**ENQUETE PREALABLE A LA DECLARATION D'UTILITE PUBLIQUE DU  
PROJET DE PONT JEAN-JACQUES BOSC DANS LES COMMUNES DE  
BORDEAUX, BEGLES ET FLOIRAC**

**BORDEREAU DES PIECES COMPLEMENTAIRES ANNEXEES AU DOSSIER D'ENQUETE  
PUBLIQUE**

## **PONT JEAN-JACQUES BOSC ET SES RACCORDEMENTS À BORDEAUX, BÈGLES ET FLOIRAC**

**Précisions du Maître d'Ouvrage suite au courrier du commissaire enquêteur**

Département de la santé des forêts  
Situation de Chalara fraxinea en France  
au 22 mai 2016  
par quadrats de 16 km sur 16 km

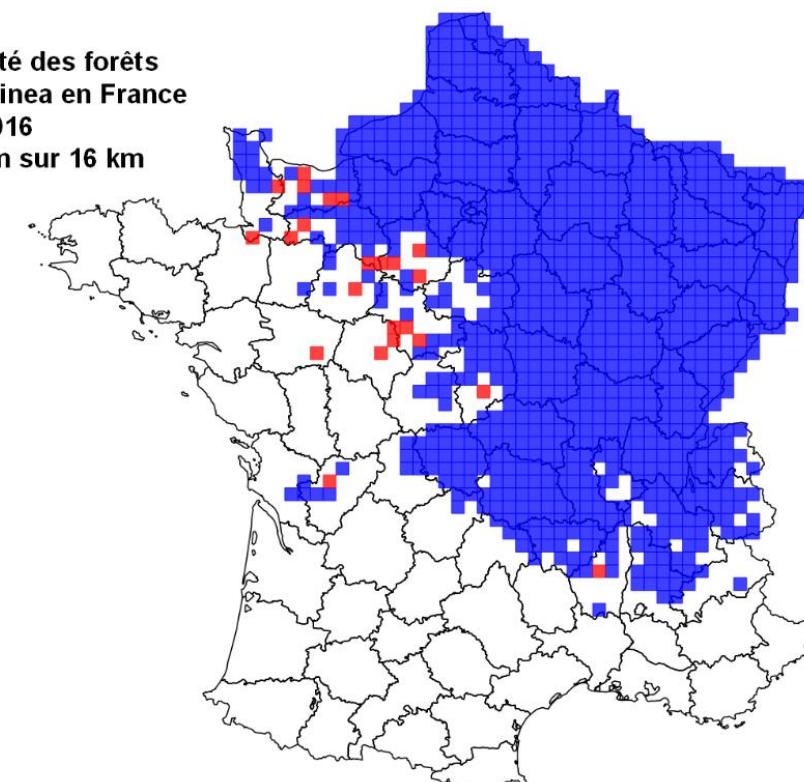
Au titre des mesures compensatoires est prévue la replantation de la végétation rivulaire, avec notamment des espèces arborées, parmi lesquelles figure le frêne commun. Or, cette espèce semble menacée à terme par une maladie cryptogamique la Chalarose.

Sur quelle surface ou longueur de rive sont prévues ces plantations ?

Les espaces plantés du projet représentent environ 1,8 hectare en rive gauche et 1,4 hectare en rive droite. 11 espèces différentes d'arbres sont prévues dans les plantations, pour un total d'environ 800 arbres plantés.

Les plantations de *Fraxinus excelsior* sont prévues uniquement en rive gauche, en association avec 8 autres essences d'arbres. Le *Fraxinus excelsior* représente 85 arbres soit un peu plus de 10% des arbres plantés.

Le choix de maintenir cette essence malgré le risque éventuel et incertain de développement du Chalara faxinea s'est fait au printemps 2015, en concertation avec la Direction des Espaces Verts de Bordeaux Métropole, du fait, notamment, que la chalarose du Frêne présente en Europe (Pologne) depuis les années 1990 et dans le Nord/est de la France depuis 2008 à une progression moindre dans le Sud du pays (température ?).

La maîtrise d'œuvre consulte régulièrement les avancées de la recherche sur la chalarose du Frêne effectuée par l'INRA pour le Ministère de l'Agriculture, et à ce jour les prospections de cette maladie dans l'ancienne région Aquitaine sont négatives (voir carte ci-contre).

## poids de population à l'horizon 2030

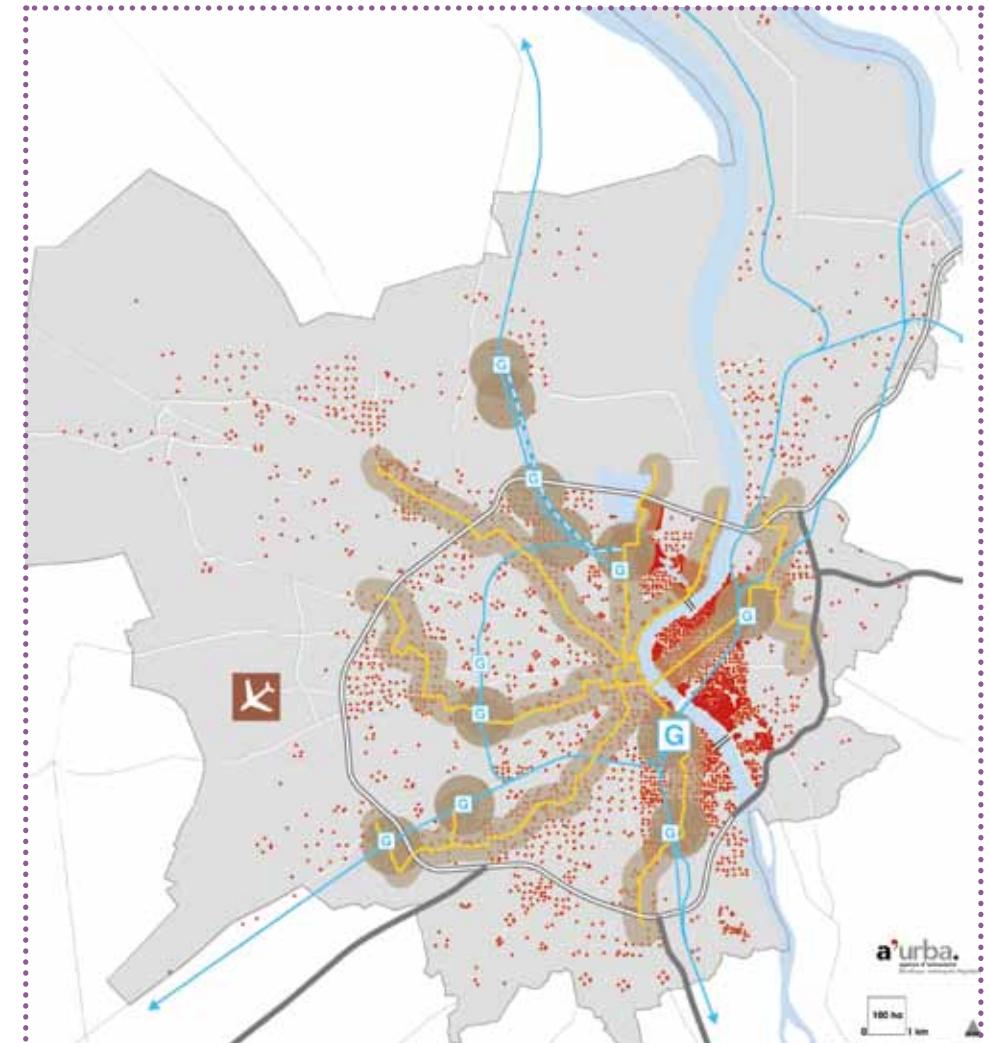
Les plans au format réduit figurant ici sont d'une lisibilité problématique.

Le document source a été transmis au Commissaire enquêteur.

Ce document *Analyses et projections de la Métropole Bordelaise en 2030 – A'Urba – 2010* est librement téléchargeable par le public sur :

Les cartes en question se trouvent en page 7 du document source.
